# SAMRÅDSREDOGÖRELSE

Tillhörande detaljplan för Detaljplan för Katten 18 m.fl.,  
Halmstad

CENTRUM, HALMSTADS KOMMUN,  
Standardförfarande, KS 2020/00427  
Samhällsutvecklingsavdelningen  
2023-09-15 rev 2023-11-06

HUS 4, EXEMPEL PLANLÖSNING MED HÄLFTEN AV BOSTADSRUMMEN MOT TYST SIDA.

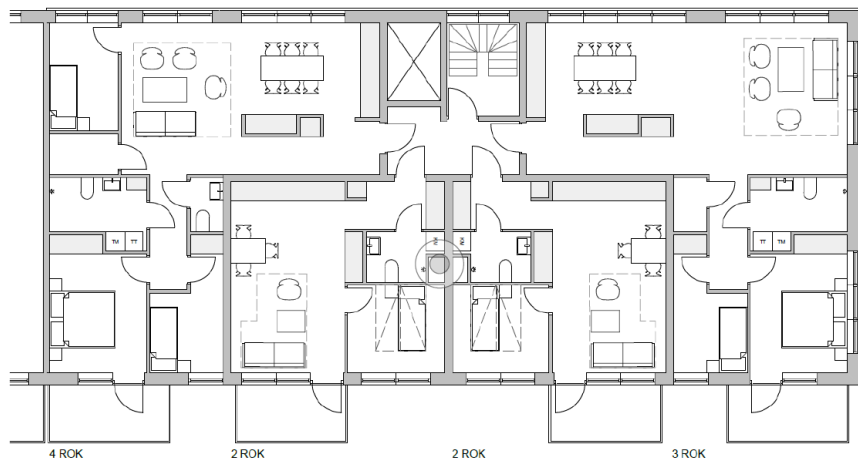
*Kommunen bedömer det som möjligt att klara gällande bullerriktvärden på ett tillfredsställande sätt utan att behöva fastställa lägenheternas storlek. Bilden på nästa sida visar ett exempel på planlösning för hus 4 (som även kan appliceras på hus 3) med lägenheter större än 35 kvm där hälften av bostadsrummen är vända mot en tyst sida. Planlösningen redovisar även hur enkelsidiga lägenheter kan vändas mot en tyst sida. Det ska även noteras i bullerutredningen att bullernivåerna på byggnad 3 inte överskrids på alla våningsplan utan endast på 3 (F2) och 4 (F3).*
